**CCR-VIA -- COMITATO DI COORDINAMENTO REGIONALE PER LA VALUTAZIONE D'IMPATTO AMBIENTALE**

**Giudizio n° 2712 del 04/10/2016**

**Oggetto** Iopere di laminazione delle piene del fiume Pescara

Opere di laminazione delle piene del fiume Pescara

Figura 5 – Interferenze con altri progetti

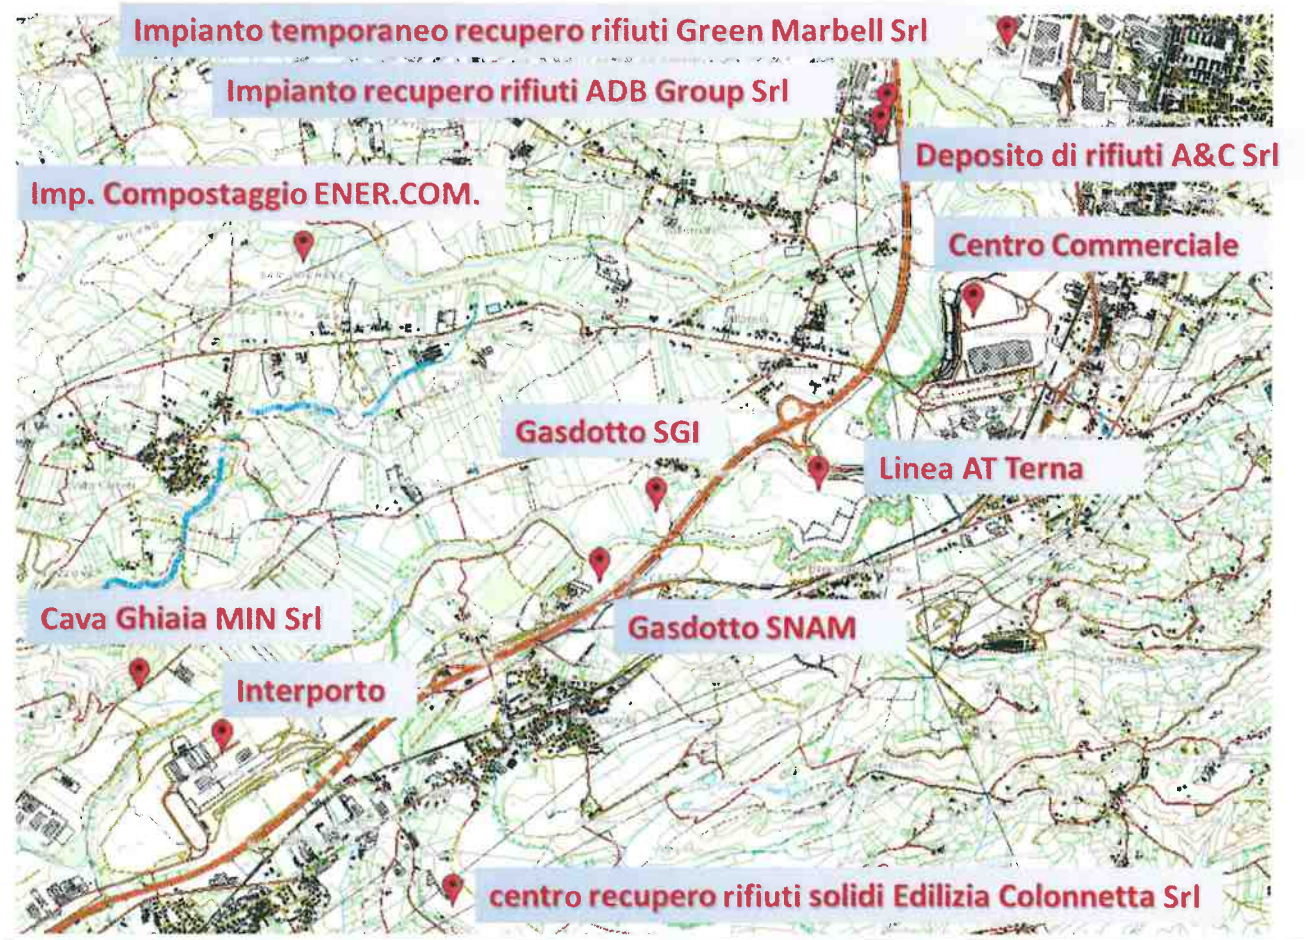
Nello SIA non è stata presa in considerazione l'interferenza del progettato metanodotto Larino - Chieti con la vasca di laminazione "Bsx". Per le interferenze delle linee elettriche esistenti (MT che attraversa le casse di espansione Bsx e Bdx e AT che attraversa le casse Asx e Bsx) lo studio rimanda al progetto esecutivo l'ubicazione di nuove opere da concordare con il gestore del servizio. Ulteriori interferenze riguardano vari tratti di metanodotti SNAM con le vasche di espansione Adx, Bsx e Bdx e una rete di irrigazione consortile che interferisce con le casse Bdx e Adx. Nella relazione specifica allegata al progetto le soluzioni per le interferenze vengono rinviate alla redazione di un progetto esecutivo. Con nota prot. RA 97796 del 04/05/2016 il R.U.P. ha preso atto delle interferenze del progetto con il nuovo metanodotto Larino -Chieti della società SG, rimandando a successivi approfondimenti l'individuazione delle soluzioni tecniche possibili.

Figura 9 – Ubicazione piezometri realizzati.

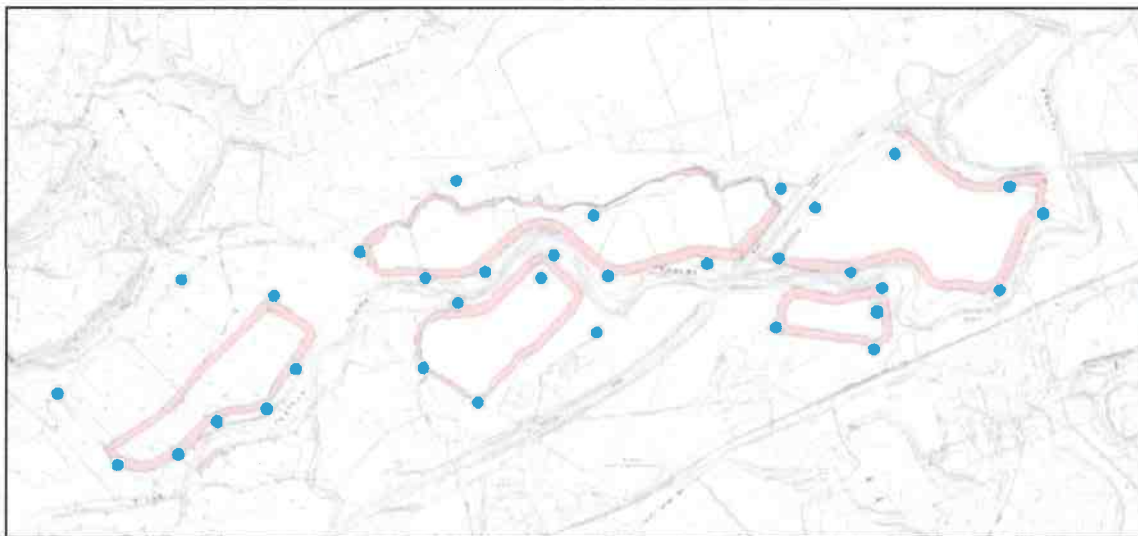
Nel punto 2 dell'elab. 9 si fa riferimento ad una indagine piezometrica che la ditta dichiara condotta da "Desiderio et. al. 2001 e 2007" che ha evidenziato, come si legge al cap. 2 "che la circolazione idrica nel fondovalle del Pescara è legata prevalentemente alla presenza di paleovalvei ad elevata permeabilità che permettono l'individuazione di assi di drenaggio generalmente spostati rispetto all'attuale corso del fiume, talora sfruttati anche a scopo potabile. Infine, dai dati raccolti emerge che l'oscillazione stagionale della falda è dell'ordine di 0.5 m."

Infine, al punto 3.5, tra l’altro, è scritto: **“I punti B\_SX\_66 e B\_SX\_79 sono stati esclusi dalla rappresentazione in quanto presentano valori da ricontrollare nell’ambito della tendenza generale del comportamento dell’acquifero in questione”.**
